Fra: "Magnus Bjerkeli" <mb@cadre.no>
Sendt: tirsdag 14. januar 2025 14.05.45
Til: "Hanne Tjoflot" <htjo@nve.no>
Kopi: "Andreas Brunner" <andreas@cadre.no>
Emne: SV: Kommentarer til høringsinnspill - Nedre Molla kraftverk

Betreff: Kommentarer til høringsinnspill - Nedre Molla kraftverk

I forbindelse med søknad om forlenget byggefrist for Nedre Molla kraftverk, har NVE mottatt to høringsuttalelser fra henholdsvis Rogaland fylkeskommune og Statsforvalteren i Rogaland.

Øverst: Flyfoto norgeskart over prosjektområdet med hogd skog i nederste del mot kraftstasjonen.

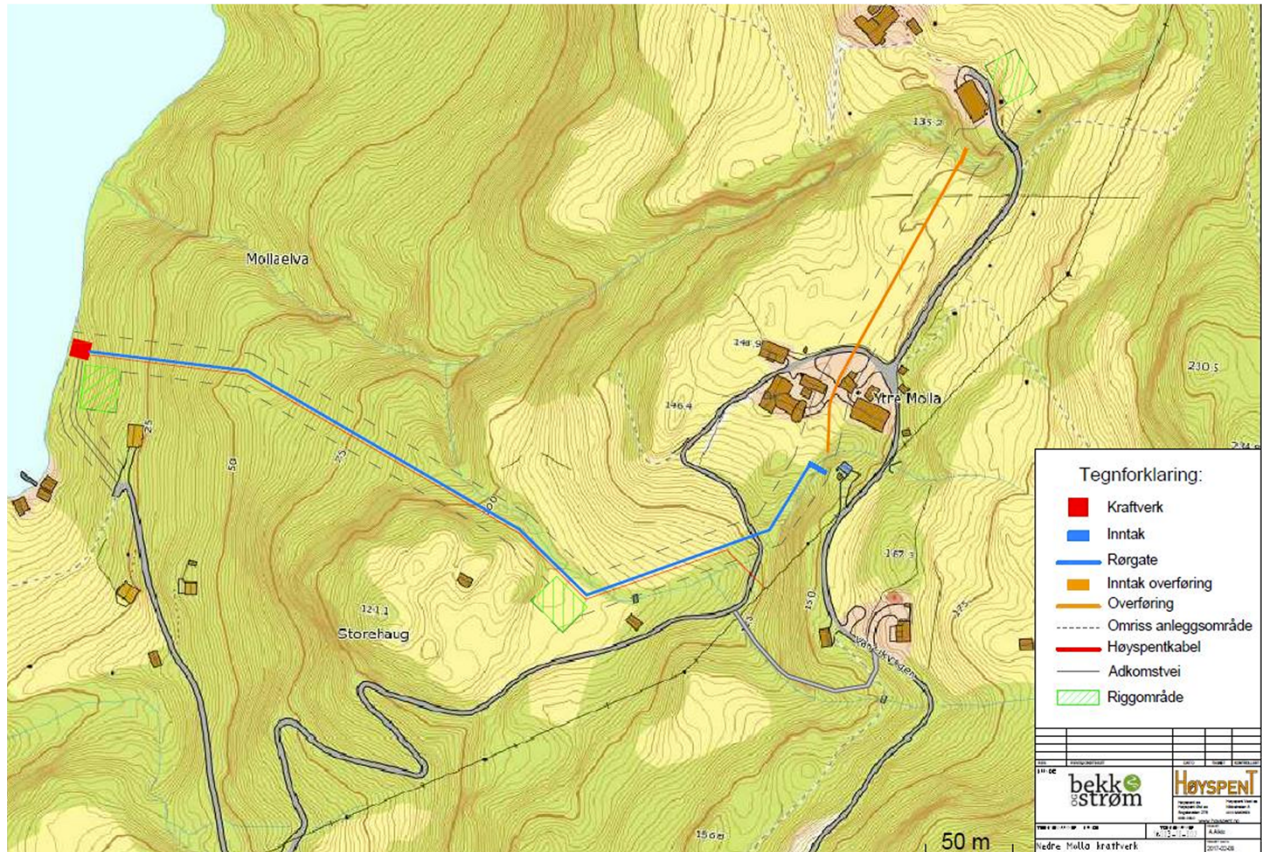
Rogaland fylkeskommune trekker fram tresortene ask og alms endrede status med et hakk opp på rødliste skalaen fra VU til EN. Og etterlyser en vurdering av hvordan tiltaket vil påvirke treslagene lokalt og regionalt.

Statsforvalteren i Rogaland viser til kartlegging i forbindelse med frivillig skogvern nord for prosjektområdet og mulighetene for at funnene her også kan fortsette sørover fra det kartlagte området.

Fra kraftverket og opp til jordene i øvre del av rør traseen går rørgaten gjennom hogst skog. Som man kan se på flyfoto har det vært hogst her etter at konsesjonssøknaden ble sendt inn i 2017. Videre følger den en traktor vei forbi en skogkled skråning opp mot jordene. Herfra krysser den elva og går over jordet fram til de siste 50m opp til inntaket. Her går vannveien gjennom en liten skog mellom jordet og elva. Overføringen går over dyrket mark og gårdstun.

Siden rørgaten til kraftverket i all hovedsak går over dyrket mark og hogstfelt er det ikke fare for at man finner de samme verdiene som man har funnet i kartleggingen av skog lenger nord for området. Prosjektområdet er svært godt befart i forbindelse med utarbeidelse av konsesjonssøknaden. Med befaringer i 2012, 2014 og 2016 er det gjort mer omfattende feltarbeid enn det som er vanlig for sammenliknbare prosjekter.

Det er i den lille skogen ved inntaket at det er en viss sannsynlighet i at tiltaket kan komme i konflikt med tresorten ask. Dette er et svært begrenset område på ca 50m og vi vurderer det til liten fare for at dette påvirker arten negativt i særlig grad lokalt eller regionalt.
